08.12.05 № 13-13/1311

Направляем Вам экспертное заключение по Проекту строительства полигона твердых бытовых и отдельных видов промышленных отходов в Волховском районе Ленинградской области.

**Гидрогеологическое заключение к проекту строительства полигона  
твердых бытовых и отдельных видов промышленных отходов в  
Волховском районе Ленинградской области.**

# Анализ и пояснение к гидрогеологическому заключению «Севзапнедра»

**Рис 1. Полигон находится в зоне санитарной охраны источника водоснабжения.**

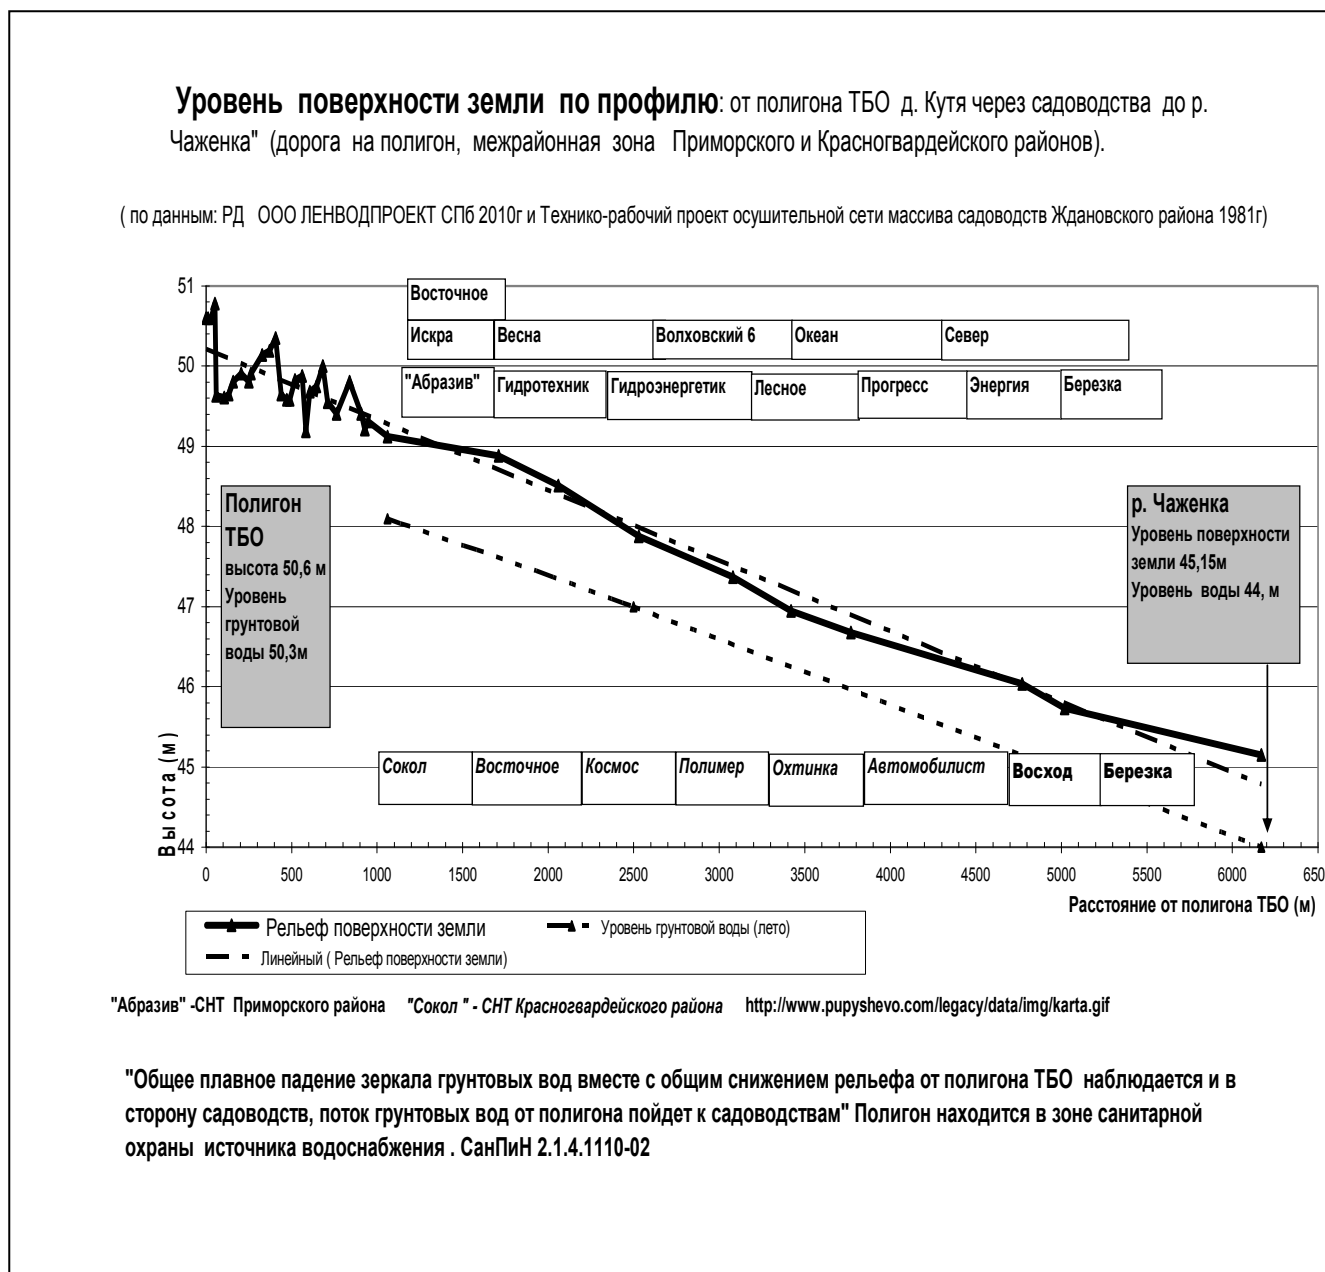
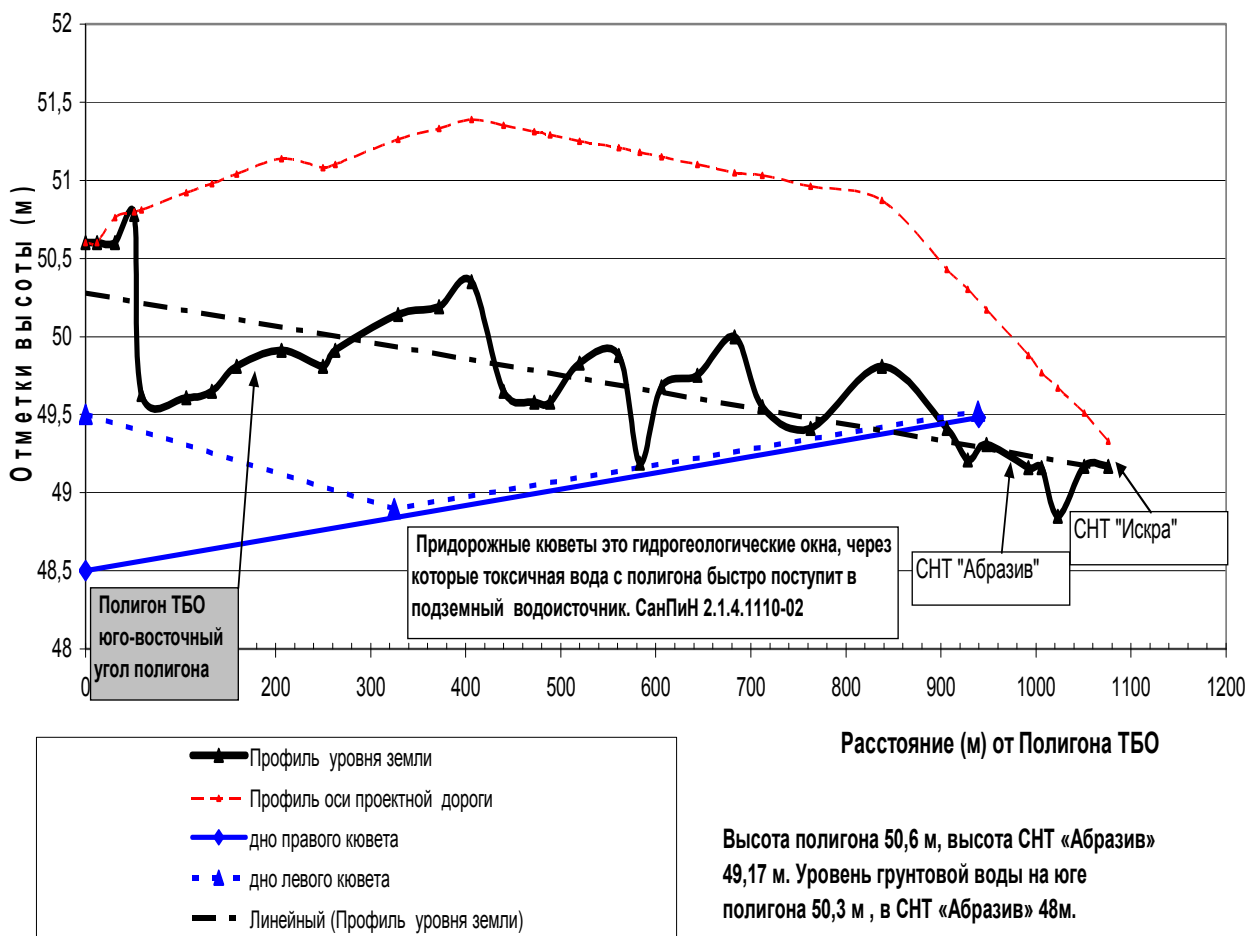
На рисунках №1 и №1а построено изображение уровня поверхности земли по профилю от полигона до садоводств вдоль строящейся дороги по данным взятым из рабочих документов ЛЕНВОДПРОЕКТ СПб 2010г «Подъездные пути к полигону ТБО» и далее до р. Чаженка на юге садоводств, по данным из Проекта осушительной сети массива садоводств Ждановского

района 1981г. Высота полигона 50,6 м, высота СНТ «Абразив» 49,17 м, и высота берега р. Чаженка 44,15м. Уровень грунтовой воды на юге полигона 50,3 м (стр3 заключения), в СНТ «Абразив» 48м, р. Чаженка 44м. Т.е. фактически полигон выше садоводств и «общее плавное падение зеркала грунтовых вод вместе с общим снижением рельефа происходит и в сторону садоводств» следовательно, поток грунтовых вод от полигона пойдет к садоводствам, будет загрязнена вода в колодцах садоводов фильтратом с полигона, что является нарушением требований природоохранных законов.

Нарушены требования СП 2.17.1038-01 "Гигиенические требования к устройству и содержанию полигонов для твердых бытовых отходов". 3.1 Не допускается размещение полигонов на территории зон санитарной охраны водоисточников. Из заключения следует, что экологическая катастрофа фатальна и будет больших масштабов.
